Bescheid

über die Änderung und Ergänzung der allgemeinen bauaufsichtlichen Zulassung vom 17. Dezember 2015

Z-33.84-728

Wärmedämm-Verbundsystem "Brillux WDVS EPS Pulverkleber" nach ETA-05/0194

Anlage 7

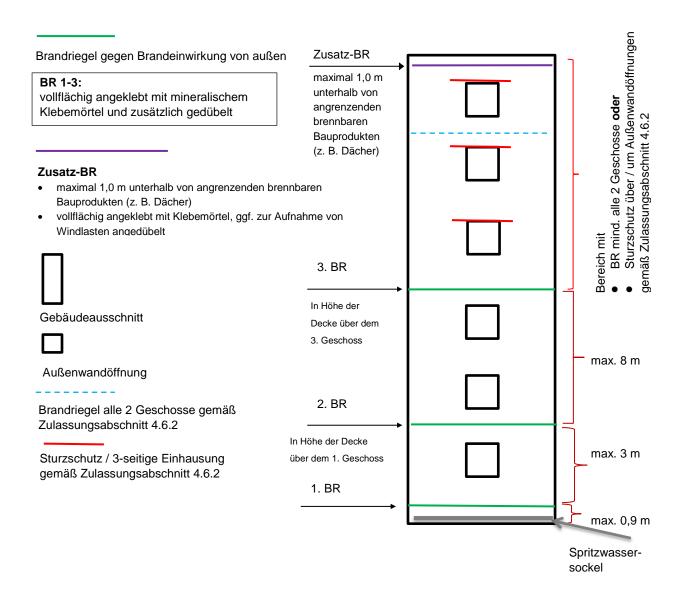
Für schwerentflammbare WDVS mit bis zu 300 mm dicken EPS-Platten müssen zusätzlich zu den in Abschnitt 4.6.2 enthaltenen Bestimmungen folgende konstruktiven Maßnahmen gegen eine Brandeinwirkung von außen ausgeführt werden (siehe Anlage 7):

- 1. ein Brandriegel an der Unterkante des WDVS bzw. maximal 90 cm über Geländeoberkante oder genutzten angrenzenden horizontalen Gebäudeteilen (z. B. Parkdächer u. a.).

- 2. ein Brandriegel in Höhe der Decke des 1. Geschosses über Geländeoberkante oder angrenzenden horizontalen Gebäudeteilen nach Nr. 1, jedoch zu dem darunter angeordneten Brandriegel mit einem Achsabstand von nicht mehr als 3 m. Bei größeren Abständen sind zusätzliche Brandriegel einzubauen.

- 3. ein Brandriegel in Höhe der Decke des 3. Geschosses über Geländeoberkante oder angrenzender horizontaler Gebäudeteile nach Nr. 1, jedoch zu dem darunter angeordneten Brandriegel mit einem Achsabstand von nicht mehr als 8 m. Bei größeren Abständen sind zusätzliche Brandriegel einzubauen

- 4. weitere Brandriegel an Übergängen der Außenwand zu horizontalen Flächen (z. B. Durchgänge, -fahrten, Arkaden), soweit diese in dem durch einen Brand von außen beanspruchten Bereich des 1. bis 3. Geschosses liegen.

Die Brandriegel müssen folgende Anforderungen erfüllen:

- Höhe ≥ 200 mm,
- nichtbrennbare Mineralwolle-Lamellenstreifen, Baustoffklasse A1 oder A2 nach DIN 4102-1 bzw. Klasse A1 oder A2 - s1,d0 nach DIN EN 13501-1, nicht glimmend, aus Steinfasern mit einem Schmelzpunkt von mindestens 1000 °C geprüft nach DIN 4102-17, mit einer Rohdichte zwischen 60 und 100 kg/m³,

- mit mineralischem Klebemörtel (Bindemittel: Kalk und/oder Zement) vollflächig angeklebt und
- zusätzlich mit WDVS-Dübeln angedübelt (entweder durch den bewehrten Unterputz hindurch, oberflächenbündig unter dem bewehrten Unterputz oder im Mineralwolle-Lamellendämmstoff versenkt),

- Verdübelung mit zugelassenen WDVS-Dübeln bestehend aus Dübelteller und Hülse aus Kunststoff sowie Spreizelement aus Stahl, Durchmesser des Dübeltellers ≥ 60 mm, Rand- und Zwischenabstände der Dübel: mindestens 10 cm nach oben und unten, maximal 15 cm zu den seitlichen Rändern eines Brandriegel-Streifenelements sowie maximal 45 cm zum benachbarten Dübel.
